Bebauungsplan Nr. F 22 „Am Luchemer Wege“:

Frühzeitige Beteiligung der Behörden und sonstiger Träger öffentlicher Belange gemäß § 4 (1) BauGB

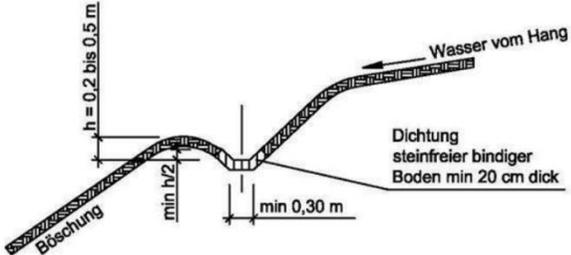
B36.10	Aufgrund der zulässigen Geschosshöhe weise ich darauf hin, dass die Feuerwehr Langerwehe nicht über ein Hubrettungs-fahrzeug verfügt. Daher ist evtl. ein 2. baulicher Rettungsweg erforderlich.	Die Anregungen beziehen sich auf die nachfolgende Baugenehmigungsebene sind damit nicht bebauungsplanrelevant.	Kein Beschluss erforderlich	
B36.11	<p>Umweltamt Wasserwirtschaft: Aus wasserwirtschaftlicher Sicht sind folgende Belange zu beachten:</p> <p>1. Niederschlagswasserbeseitigung:</p> <p>Unter Punkt 5.8 der Begründung wird ausgeführt, dass das unbelastete Niederschlagswasser der Dach-, Hof- und Straßenflächen einer im Norden vorgesehenen Versickerungsfläche zugeführt werden soll.</p> <p>Gemäß Hydrogeologischer Untersuchung des Ingenieurbüros für Geotechnik und Umweltschutz vom 29. April 2020 ist die Voraussetzung für eine Niederschlagswasserversickerung ein durchgängiger hydraulischer Anschluss der Versickerungssysteme an die weitgehend unverlehnte, kiesig-sandige Terrassenschicht. Hierzu wird ggf. ein Bodenaustausch erforderlich.</p>	<p>Zu 1.) Niederschlagswasserbeseitigung:</p> <p>Der Anregung hinsichtlich Niederschlagswasserbeseitigung ist wie folgt Rechnung getragen:</p> <p>Das Entwässerungskonzept wurde in der Zwischenzeit erarbeitet und berücksichtigt die Vorgaben des geohydrologischen Gutachtens. Es wird im Rahmen der Offenlage dem Umweltamt zugestellt.</p>	<p>Der Ausschuss beschließt, die Stellungnahme des Umweltamtes zur Kenntnis zu nehmen.</p> <p>Die Anregungen zur Niederschlagswasserbeseitigung werden berücksichtigt.</p>

Nr.	Stellungnahme von / Inhalt der Stellungnahme	Stellungnahmen der Verwaltung	Beschlussvor-schlag	Abstimmungs-ergebnis
	<p>Die Ausführungen in Kapitel 6 der Hydrogeologischen Untersuchung sind bei der Erarbeitung des Entwässerungskonzeptes zu berücksichtigen.</p> <p>Das Plangebiet befindet sich im Einzugsgebiet des Wehebaches. In der Ortslage Luchem bestehen Hochwasserprobleme, die durch das geplante Vorhaben nicht verschärft werden dürfen. Daher ist bei der Planung der Entwässerung ist zu beachten, dass eine Rückhaltung für ein 100-jährliches Ereignis vorzusehen ist und ausreichende Abstände zum flurnahen Grundwasserstand eingehalten werden.</p> <p>Die grundsätzliche Machbarkeit des Entwässerungskonzeptes ist bis zur Offenlage nachzuweisen.</p>	<p>In der Entwässerungskonzeption ist ein 100-jährliches Regenereignis berücksichtigt. Auch dieser Anregung ist somit Rechnung getragen.</p> <p>Die Anregung wird berücksichtigt (siehe oben).</p>

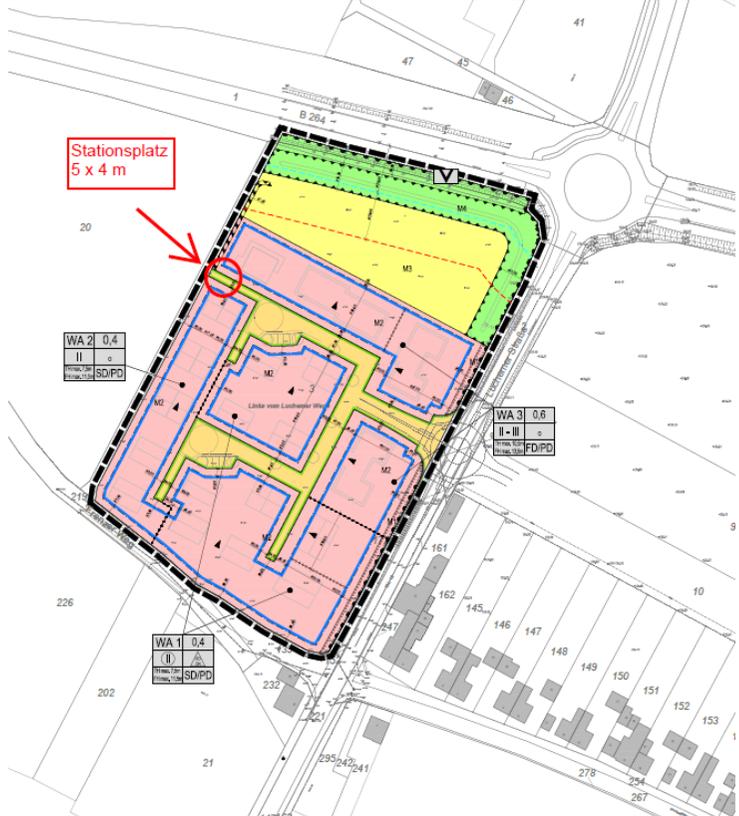
B42	Landesgemeinschaft Naturschutz und Umwelt Nordrhein-Westfalen e. V., Schreiben vom 29.07.2021			
	<p>Die artenschutzrechtliche Vorprüfung ist unvollständig, da in der Liste der planungsrelevanten Vögel 3 Arten fehlen. Aufgelistet wurden nur 26 Arten, während im Plangebiet laut der maßgeblichen Liste des LANUV aber 29 planungsrelevante Arten vorkommen.</p> <p>Die artenschutzrechtliche Vorprüfung muss vervollständigt werden. Des Weiteren ist eine ordentliche Feldvogelkartierung zu machen. Entsprechend des Ergebnisses ist eine ASP II zu machen und ein landschaftspflegerischer Begleitplan mit einer Darstellung des Ausgleichs für den Flächenverlust und der notwendigen CEF-Maßnahmen.</p>	<p>Die Bedenken werden zurückgewiesen:</p> <p>Angestoßen durch die vorgetragenen Bedenken bereits im Rahmen des benachbarten Bebauungsplanes F 20 „Neue Töpfersiedlung“ wurde im Bereich des BP F 22 ebenfalls eine ergänzende Vogelkartierung durch das Büro lanaplan GbR durchgeführt und die Ergebnisse der frühzeitigen Beteiligung zugrunde gelegt. Somit werden in beiden Gutachten aus artenschutzrechtlicher Sicht keine Bedenken vorgetragen.</p> <p>Die methodische Vorgehensweise und Erfassung der Arten orientiert sich an den Empfehlungen des Fachinformationssystem (FIS) zum Thema „Geschützte Arten in NRW“ des Landesamtes für Natur, Umwelt und Verbraucherschutz NRW (LANUV NRW 2008). Die Methode ist nachvollziehbar und wird auch von der zuständigen Naturschutzbehörde nicht in Frage gestellt.</p>	<p>Der Ausschuss beschließt, die Bedenken hinsichtlich Artenschutzuntersuchung zurückzuweisen.</p>

Nr.	Stellungnahme von / Inhalt der Stellungnahme	Stellungnahmen der Verwaltung	Beschlussvor-schlag	Abstimmungs-ergebnis
		Da auch die Fachbehörden Nabu Kreisverband Düren e. V. (siehe lfd. Nr. B43) und das Umweltamt des Kreises Düren (siehe lfd. Nr. B36) keine Bedenken vorgetragen haben, werden die Bedenken insgesamt zurückgewiesen.		
B43	NABU Kreisverband Düren, Schreiben vom 26.07.2021			
	Die Planfläche ist ein potentielles Nahrungshabitat für den Steinkauz sowie für Arten des Offenlandes wie Schwalben, Bluthänfling und möglicherweise Schwarzkehlchen. Allerdings fehlt es dort an Brutmöglichkeiten für den Steinkauz und auch selber haben wir keine Daten, die auf weitere Vorkommen hinweisen. Da auch der Fachgutachter keine planungsrelevanten Arten nachweisen konnte, möchten wir auch keine weiteren Bedenken erheben.	Die Stellungnahme wird zur Kenntnis genommen.	Der Ausschuss beschließt, die Stellungnahme zur Kenntnis zu nehmen.
